## Recueil des avis issus de la consultation auprès des ministères et organismes

Projet : Agrandissement du LET de Saint-Nicéphore sur le territoire de la ville de Drummondville

Numéro de dossier : 3211-23-084

**Objet : Réponse à la demande d'avis concernant la modification du décret 551-2013  
concernant le lieu d'enfouissement technique de Saint-Nicéphore  
(Dossier 3211-23-084)**

## Localisation des points de mesure et des sources de bruit

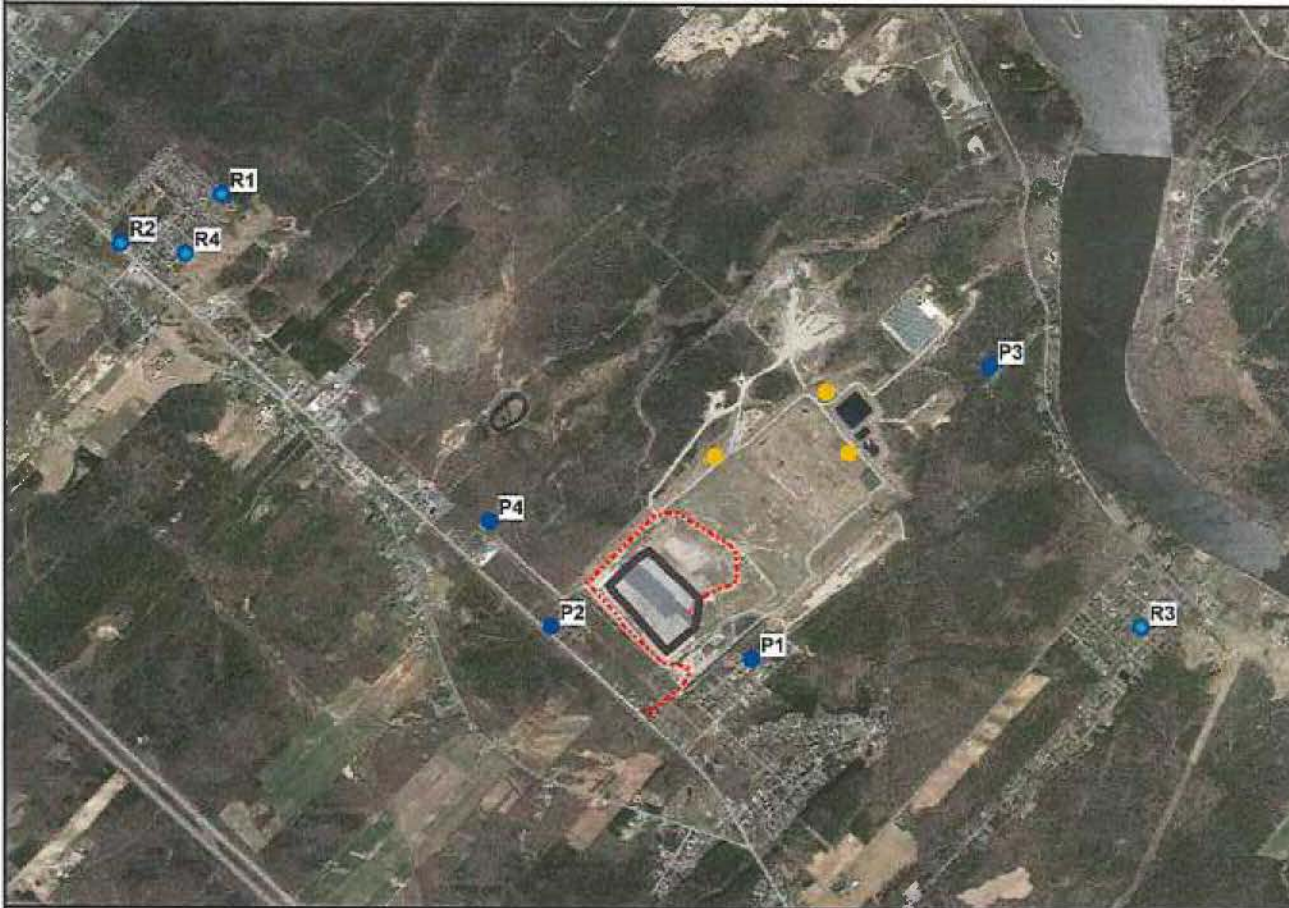
L'exploitation du LET de Saint-Nicéphore implique le fonctionnement de sources de bruit fixes et mobiles à prendre en compte dans l'étude du climat sonore. La carte de l'annexe 1 présente la localisation des points de mesure ainsi que des sources fixes et mobiles du LET.

Tout d'abord, plusieurs campagnes de mesures de suivi ont été effectuées en 2013, 2014, 2015, 2017 et 2018. Ces mesures ont été effectuées à quatre points d'évaluations P1 à P4 et à quatre points de références R1 à R4. Notre appréciation de ces mesures sera discutée plus tard.

Cette situation se retrouve pour un grand nombre de couples Rx-Px pour les campagnes de mesures effectuées entre 2013 et 2018. Donc, bien que les mesures effectuées pour les points Rx et Px soient très précieuses pour documenter l'évolution du climat sonore associé aux activités du LET dans ce secteur, on ne peut en tirer les valeurs de Bp.
